日本原燃株式会社	
資料番号	保 2) 埋設個別 03 R6
提出年月日	2023 年 11 月 1 日

廃棄物埋設施設
1 号埋設設備 6 群放射エネルギー管理の変更
に係る補足説明資料

添付資料 1

1号埋設設備の群及び埋設設備ごとの
放射エネルギー管理の変更について

2. 放射エネルギー管理値と埋設放射エネルギーとの関係

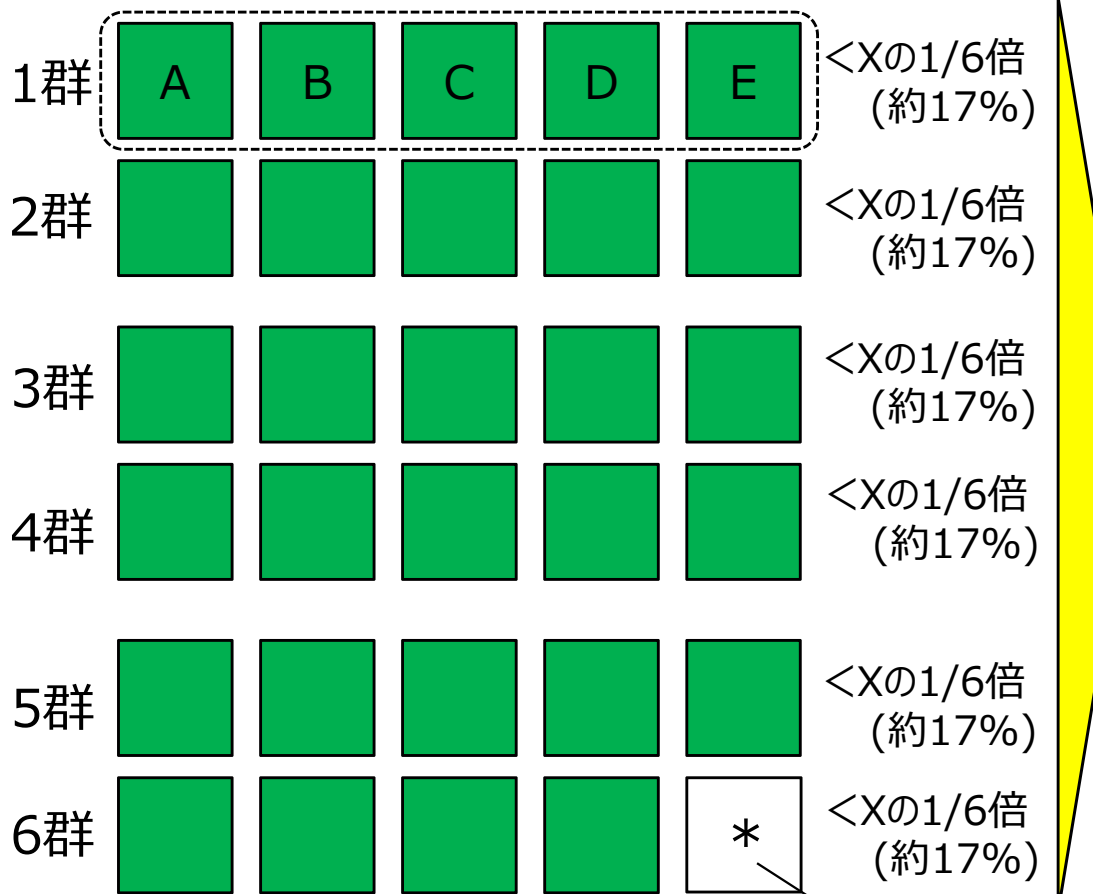
- 1群から6群のC-14埋設放射エネルギー : $1.7 \times 10^{12} \text{Bq}$ (区画別放射エネルギーの約70%)
- 1群から5群のC-14埋設放射エネルギー : $1.3 \times 10^{12} \text{Bq}$
- 1群から5群に埋設可能なC-14の放射エネルギー(区画別放射エネルギーの5/6)に対する残量
: $7.5 \times 10^{11} \text{Bq}$

- 上記のうち、6群への割り当て量 : $3.3 \times 10^{11} \text{Bq}$ …①
- 6群に埋設可能なC-14の放射エネルギー(区画別放射エネルギーの1/6) : $4.2 \times 10^{11} \text{Bq}^{*1}$ …②
- 変更後の6群に埋設可能なC-14の放射エネルギー
: ① + ② = $7.5 \times 10^{11} \text{Bq}$ (区画別放射エネルギーの9/30)

3. 変更後の放射エネルギー管理のイメージ

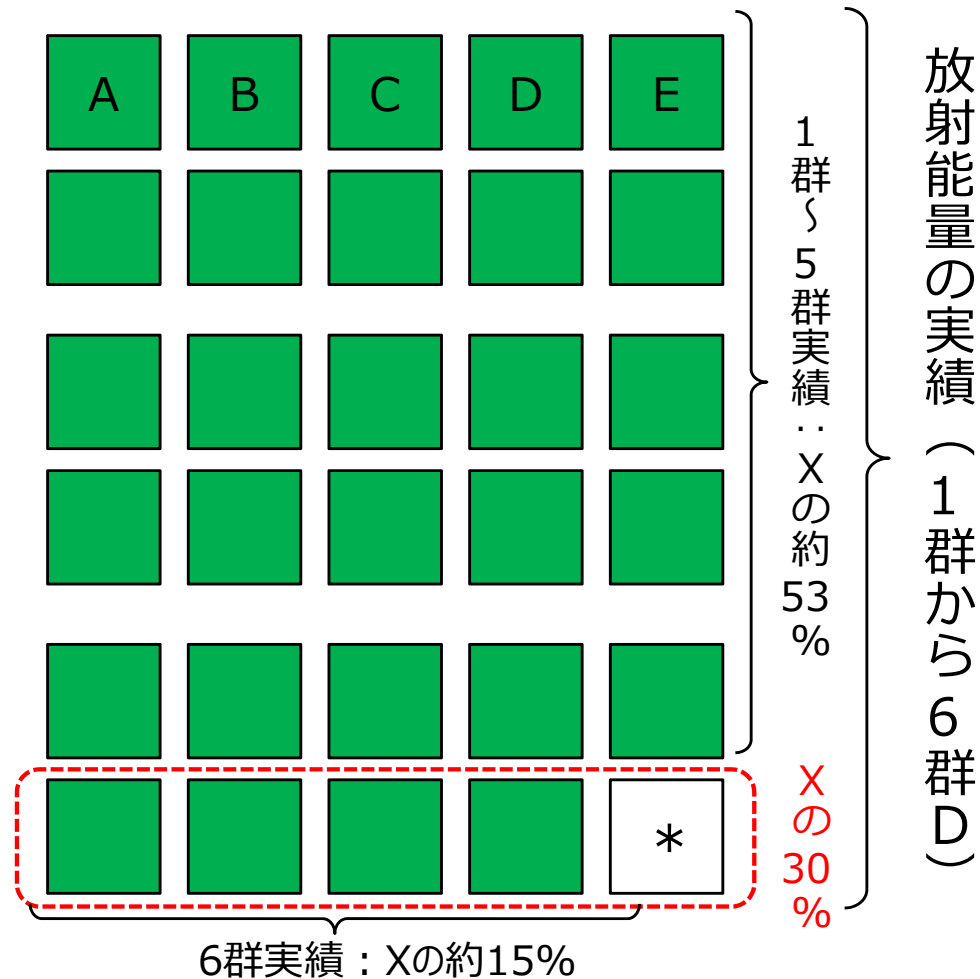
【変更後の放射エネルギー管理】

これまでの埋設実績を考慮して、区画別放射エネルギーを超えないように6群に適切に上限を定めて管理。

図1 均質・均一固化体1本当たりの平均的なC-14の放射能量の比較

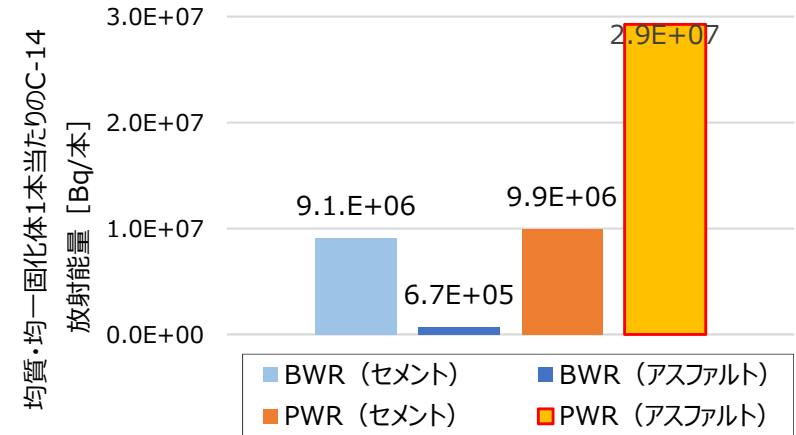
- PWRアスファルト固化体は、1本当たりの平均的なC-14放射能量（=C-14の埋設放射能量/埋設本数）が高い（図1）。
- 6群のPWR発電所のアスファルト固化体の埋設本数が相対的に増加したことで、C-14の埋設放射能量が他の群に比べ高くなっている（図2）。
- 加えて、PWR均質・均一固化体のC-14のスケーリングファクタ(SF)を2009年及び2014年に変更しており、6Cから6E埋設設備に定置した均質・均一固化体のC-14放射能量には、変更後の高いSFが適用されたことで、6群のC-14放射能量がさらに増加する要因となっている（図3）。
- 上記の通り、C-14の埋設放射能量の増加は、「C-14の放射能量が高いPWRアスファルト固化体の埋設本数の増加」及び「PWR均質・均一固化体のC-14のSF変更」が複合して生じている。

2. 変更後の線量評価のイメージ図

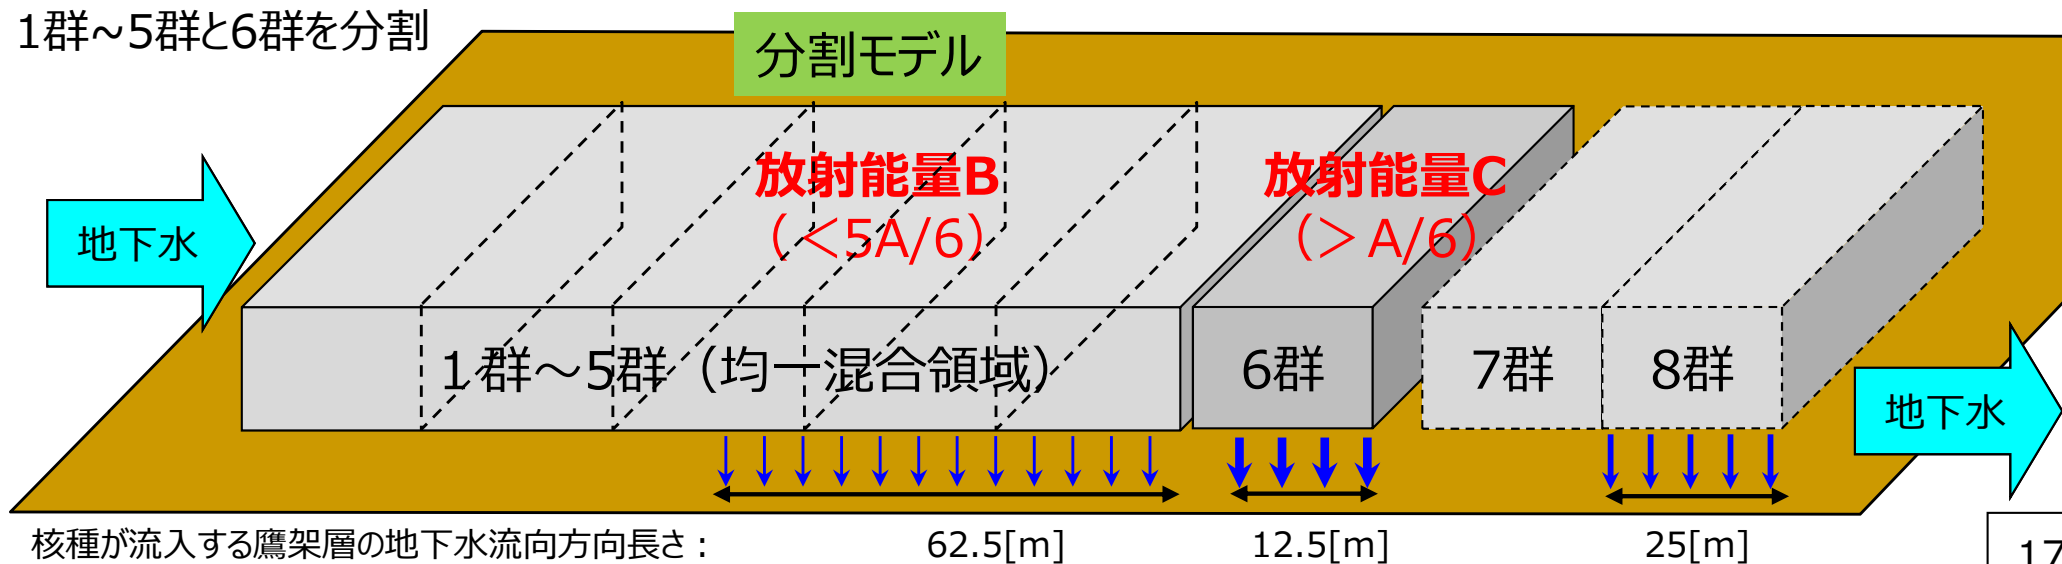
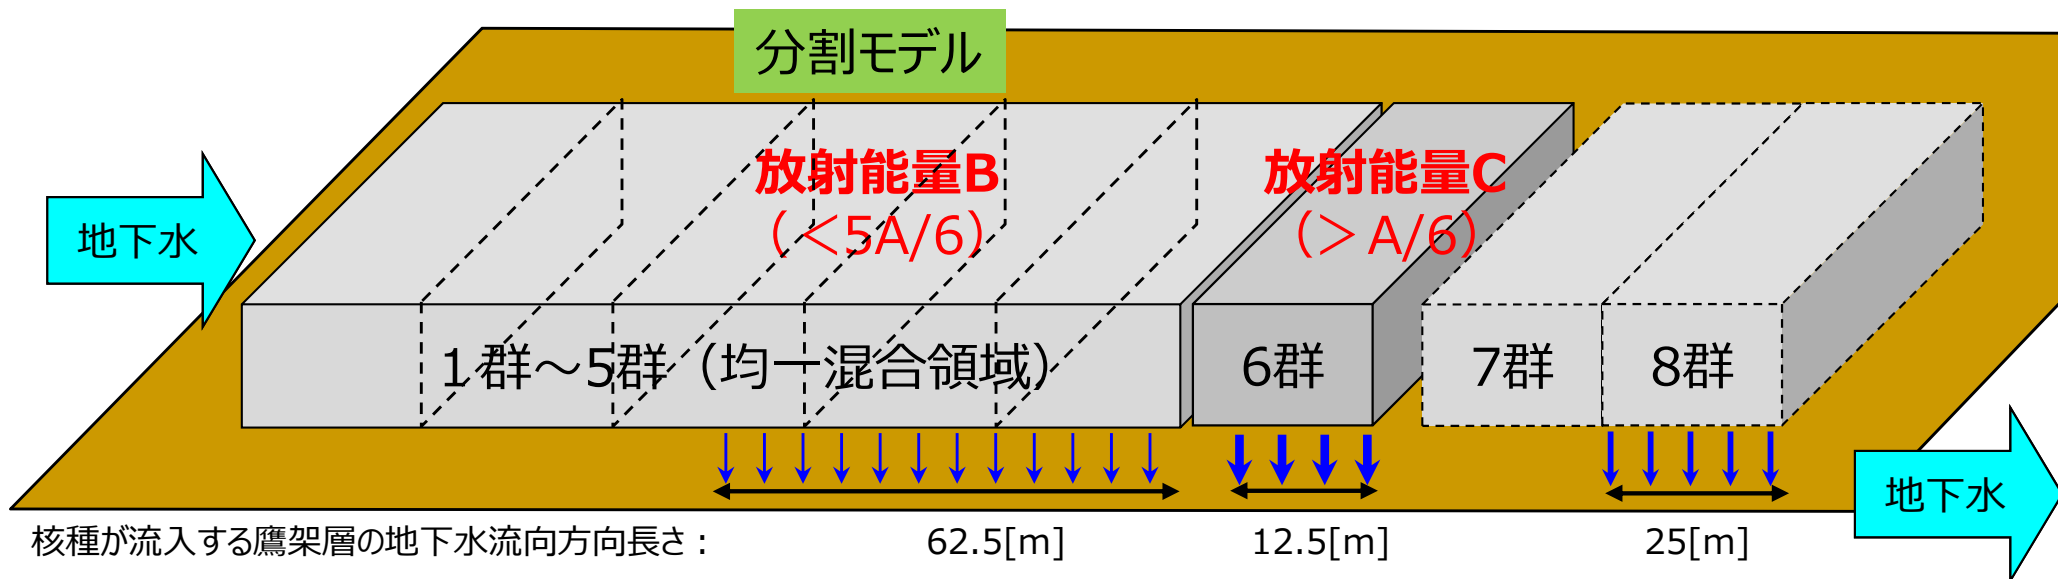
1群~5群と6群を分割
